ORD : 117/

Se pronuncia acerca de la situación actual de las extracciones de agua subterránea desde el campo de pozos de Pantanillo y su relación con el estado de la vegetación del corredor biológico Pantanillo-Ciénaga Redonda.

SANTIAGO, 04 de diciembre de 2015

**DE: MÓNICA MUSALEM JARA
JEFA DEPTO. DE CONSERVACIÓN Y PROTECCIÓN DE RECURSOS HÍDRICOS
DIRECCIÓN GENERAL DE AGUAS**

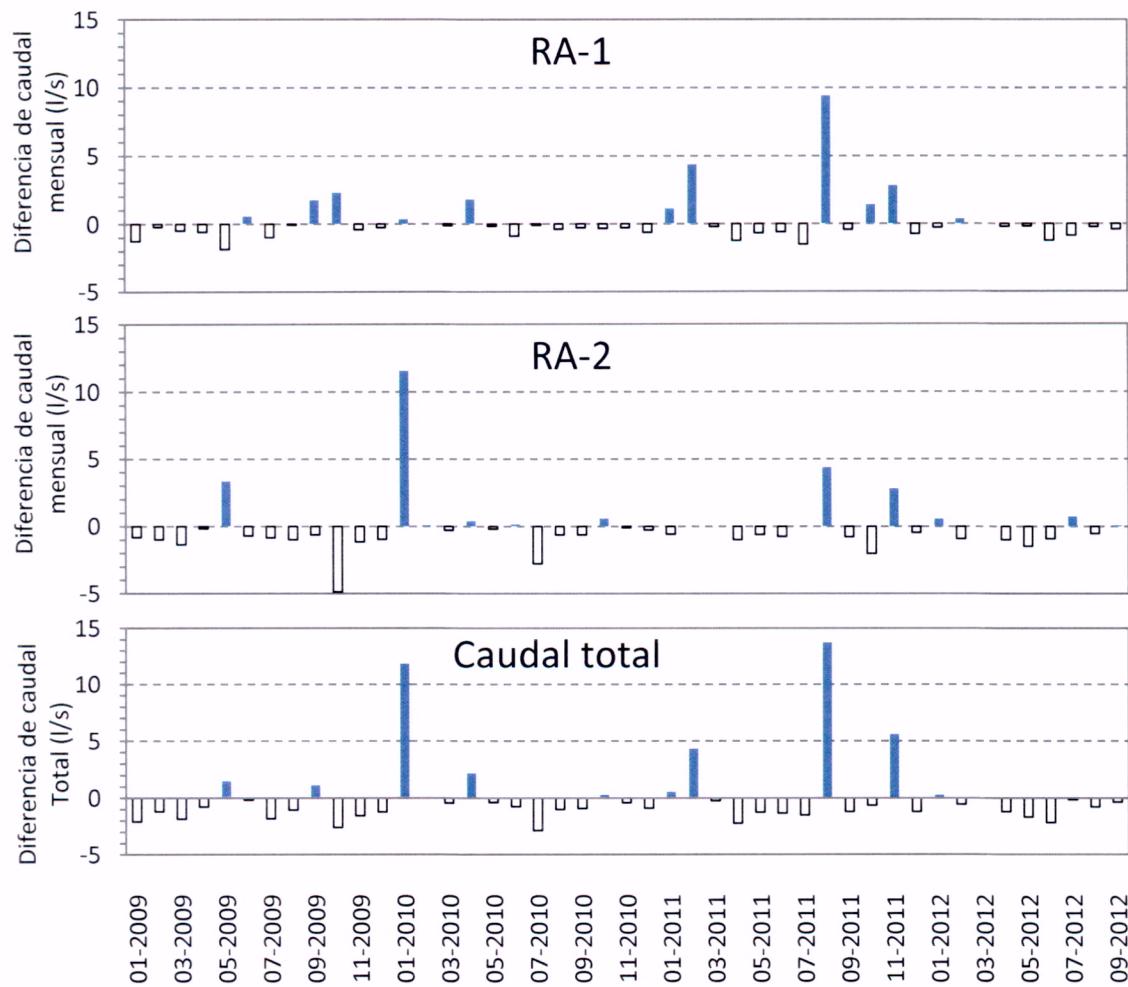
Se verificó para el periodo 2009-2012 la coincidencia entre los caudales medios mensuales reportados por el titular a la DGA en Febrero de 2013 y los caudales medios mensuales extraídos visualmente desde el Anexo 1 de los descargos. De la comparación entre datos del mismo periodo antes señalado, se encontró que en el 93% de los casos la diferencia resulta menor o igual a 3 l/s (equivalente a 259 m³/d). Se consideró esta diferencia como admisible entre los datos comparados, debido a inexactitudes inherentes al proceso de lectura de la Figura 4.11 del Anexo 1 antes citado. Por otro lado, de un total de 88 comparaciones realizadas

con los datos de caudales medios mensuales, se encontraron 6 casos (7%) con una diferencia mayor a ± 3 l/s, las que se consideran diferencias mayores, no atribuibles a inexactitudes inherentes a la inspección visual. La **Figura 4** muestra que, para el pozo RA-1, las mayores diferencias ocurren en los meses de Febrero y Agosto de 2011, mientras que, para el pozo RA-2, éstas se detectaron en los meses de Mayo-2009, Octubre-2009, Enero-2010 y Agosto-2011. En términos de extracciones totales (suma de extracciones de los pozos RA-1 y RA-2), las mayores diferencias se producen en los meses de Enero-2010 (11,8 l/s), Agosto-2011 (13,8 l/s) y Noviembre-2011 (5,6 l/s).

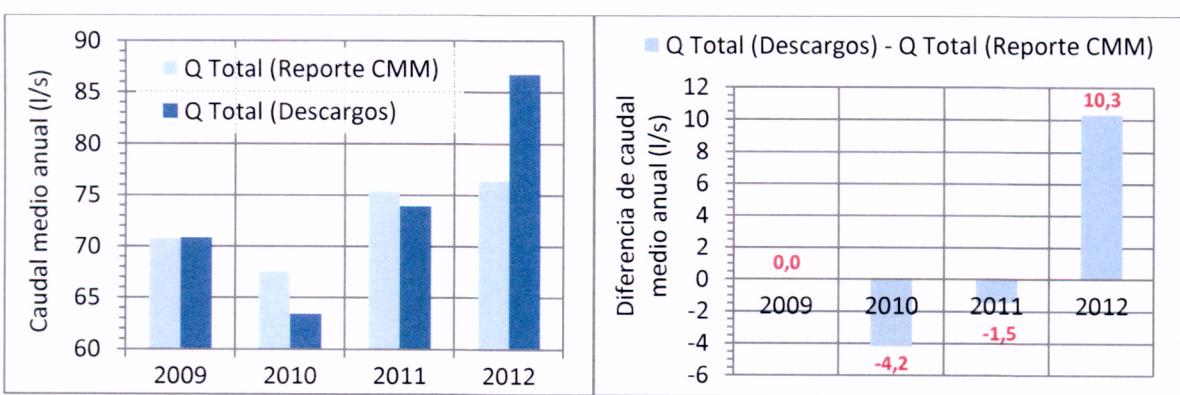
Respecto de las extracciones totales anuales efectuadas desde el campo de pozos en Pantanillo, expresadas como promedios anuales, también se detectaron diferencias entre las dos fuentes de información proporcionadas por el titular. En la **Figura 5** se grafican los datos para el período coincidente (2009-2012), reflejando la magnitud de las diferencias existentes entre los caudales reportados por el titular a la DGA (tipificados como "Q Total (Reporte CMM)") y los informados en sus descargos (tipificados como "Q Total (Descargos)").

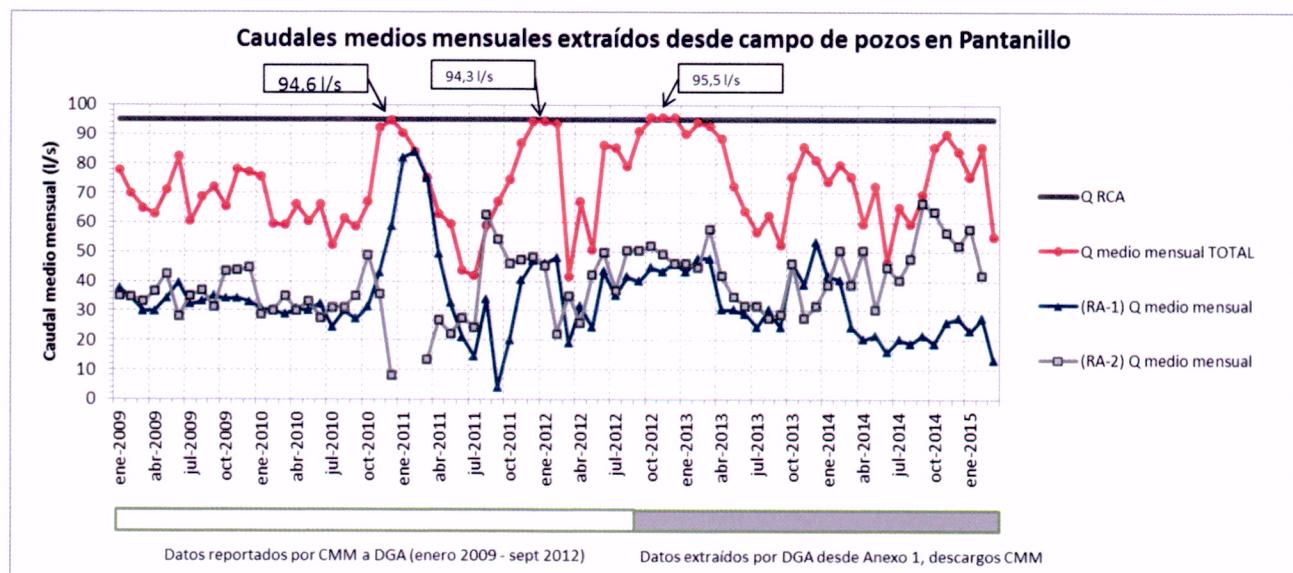
En la **Figura 6** se muestra la evolución de los caudales medios mensuales extraídos desde el campo de pozos Pantanillo, desde el año 2009 hasta el año 2012 (reporte enviado a DGA en Febrero de 2013) y desde el año 2012 hasta el año 2015, adicionando la información recogida desde el Informe Técnico (HIDROMAS, 2015). En la gráfica se observa que el caudal medio mensual total tiene sus máximos en Diciembre-2010, Diciembre-2011 a Febrero-2012 (con extracciones promedio cercanas a los 95 l/s) y Octubre a Diciembre del año 2012 (con extracciones promedio sobre los 95 l/s).

Figura 27: (izquierda) Área de estudio considerada por el modelo numérico (Tomado de: Figura 2, Informe Técnico Golder 2010); (derecha) Vista en planta de la malla de diferencias finitas del modelo numérico Pantanillo (imagen extraída desde el software GMS).

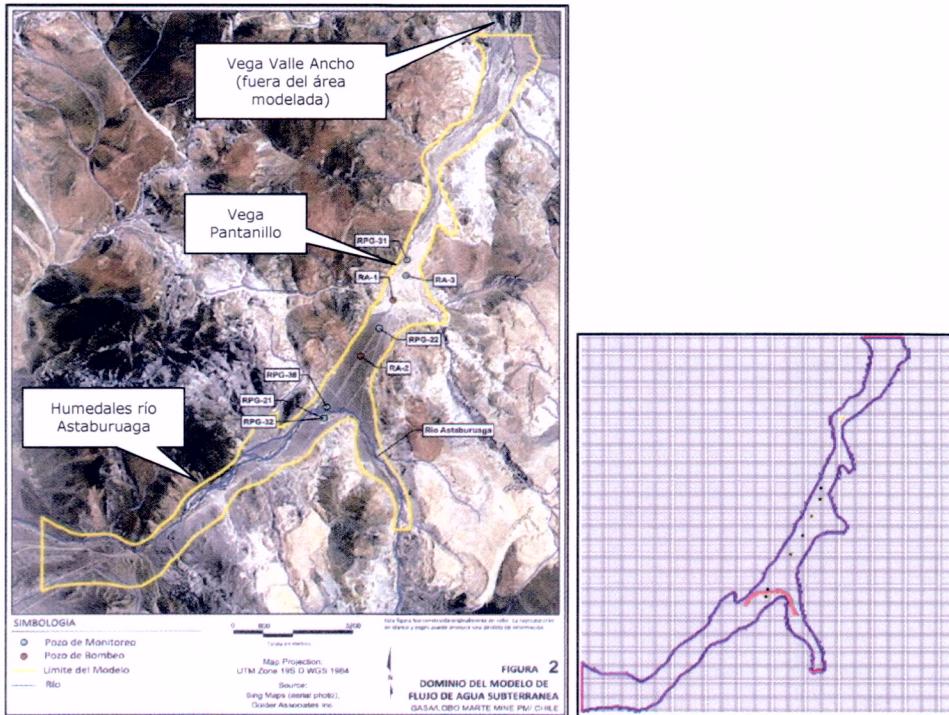
Figura 27se muestran los límites del área adoptada para la simulación de flujo, incluyendo en ella parte de la cuenca del río Astaburuaga (al sur) y por el norte hasta antes de la vega Valle Ancho.

Con respecto a la revisión de la cota superior del modelo, se detectó que éste utiliza una grilla cuya matriz de datos de elevaciones topográficas presenta un único valor, es decir, se utiliza un modelo con una topografía plana con cota igual a 4250 msnm (ver **Figura 28.a)). Esta condición impuesta al modelo no representa la topografía de la zona**, la cual varía verticalmente 100 metros aproximadamente, entre la cabecera de la cuenca y la vega Valle Ancho, lo cual se verifica en el perfil hidrogeológico longitudinal del valle Ciénaga Redonda incluido en la **Figura 12** en el punto 3.2 de este Oficio.

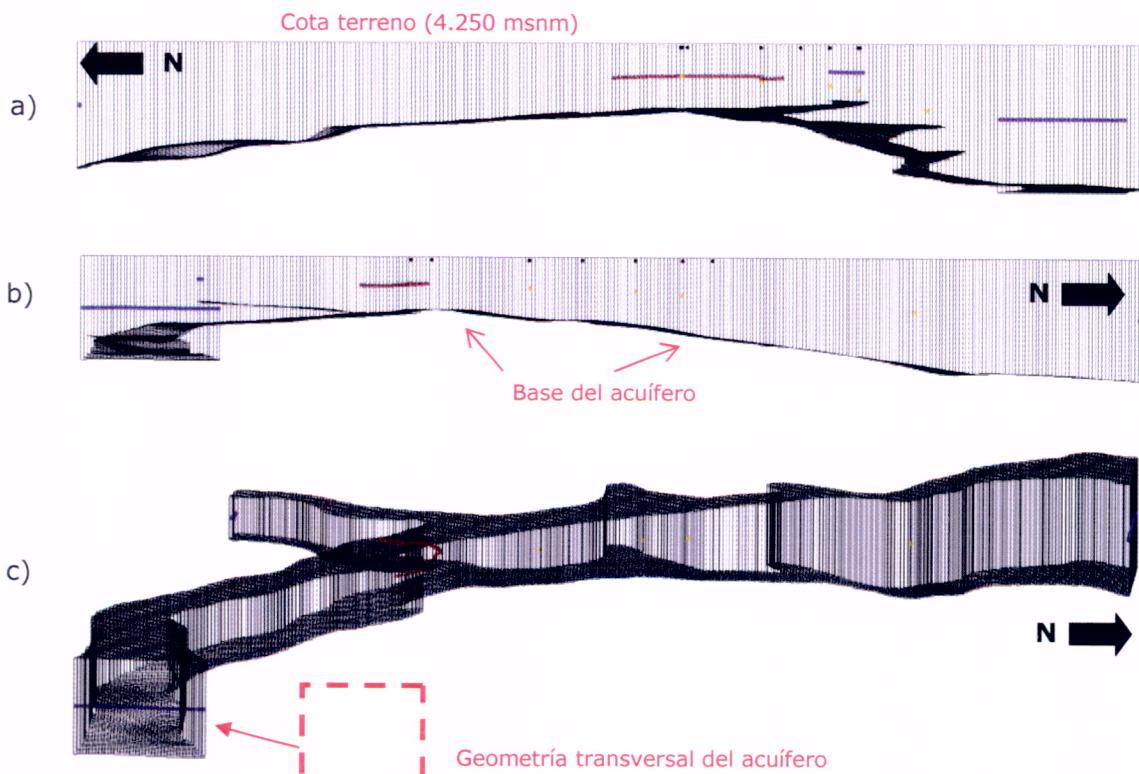
De igual forma, se identificó que el modelo asume un ancho constante del acuífero (ver **Figura 28.c)). Esta condición resulta ser una descripción poco representativa de un acuífero del tipo sedimentario**, donde además existen variaciones verticales de los materiales depositados en la cuenca (según da cuenta tanto la Carta Hidrogeológica elaborada por SERNAGEOMIN, como los antecedentes estratigráficos de los pozos construidos por el titular y reportados en el Informe de Golder 2010). Lo anterior se traduce en una geometría del modelo poco característica del acuífero.

Figura 29: Comparación de descensos en el modelo de flujo, incluido en el informe Golder (2010). Las líneas con puntos corresponden a niveles medidos, mientras que las líneas sin puntos corresponden a niveles simulados.

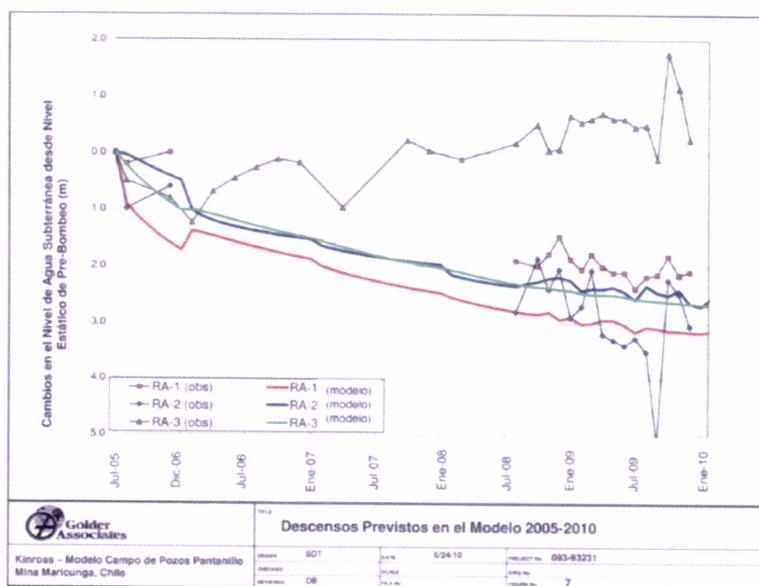
El modelo incorpora los bombeos medios ocurridos entre los años 2005 y 2009. La simulación de descensos en el área del modelo se realiza en régimen transitorio. El Informe Golder 2010 no incluye resultados de calibración del modelo y de la comparación entre datos medidos de niveles freáticos y niveles simulados en los pozos RA-1, RA-2 y RA-3, presentándose sólo una gráfica que demuestra una importante diferencia entre los datos medidos y simulados para RA-3 (ver **Figura 29**).
